**ASSESSORATO ALLE POLITICHE DEL TERRITORIO**

**OSSERVAZIONI**

PIANO ATTUATIVO  
"ARUBA S.p.a."  
in via Adda - v.le Sicilia

adottato con DGC n. 737 del 13.12.2012

## STATO PIANO ATTUATIVO ADOTTATO

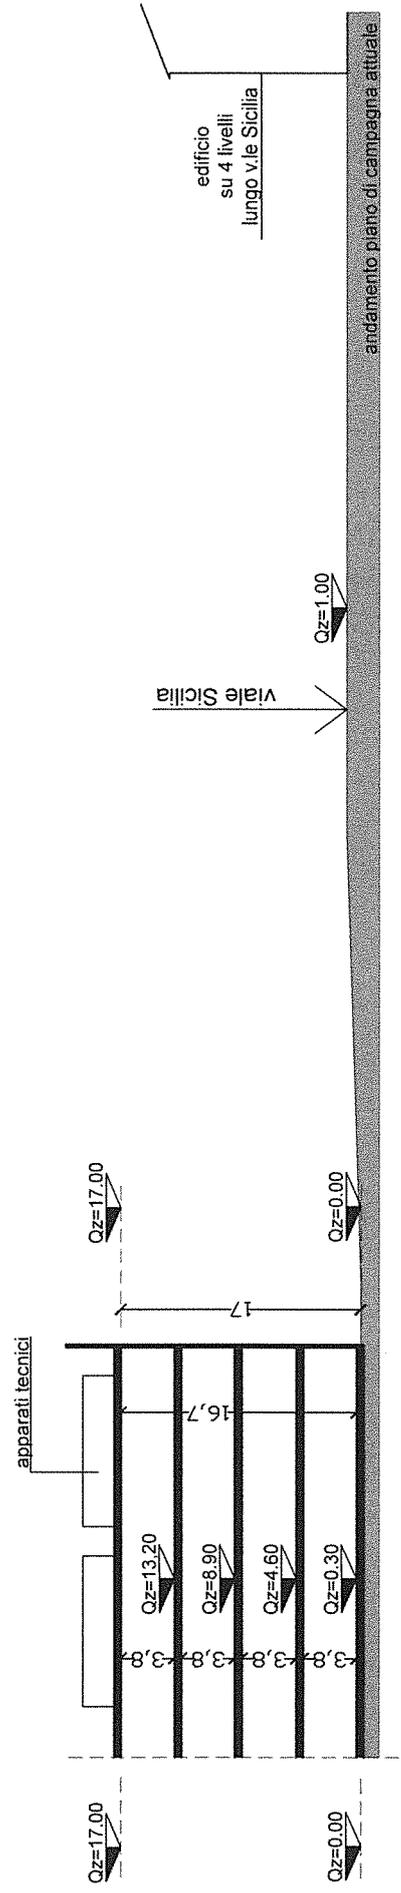
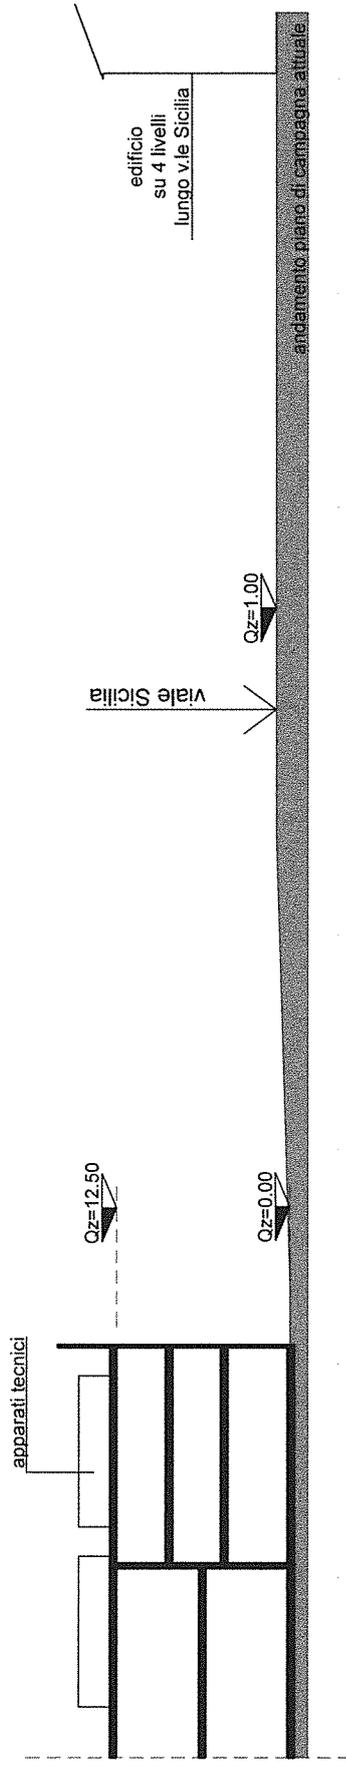
Con la presente si prende atto delle richieste dell'Amministrazione comunale contenute nel  
punto 3c della Delibera di Adozione 737/2012 (*"valutare, ai fini dell'approvazione definitiva  
del piano, opzioni planivolumetriche alternative, che prevedano l'incremento dell'altezza  
nella misura di un piano, con conseguente riduzione della superficie coperta"*) e si  
trasmettono:

- sezione tipologica alternativa ;
- schema di ingombro planivolumetrico derivante ;

risultanti dall'incremento di un piano del fabbricato oggetto di Piano Attuativo.

La soluzione proposta consentirebbe una significativa riduzione della superficie coperta ( da 7500 mq attuali a 4201,5 mq) ed uno sviluppo più razionale del fabbricato e del suo resede .

Qualora l'ipotesi venisse condivisa, l'Attuatore si impegna a modificare tutti gli elaborati necessari per il proseguimento del procedimento amministrativo.
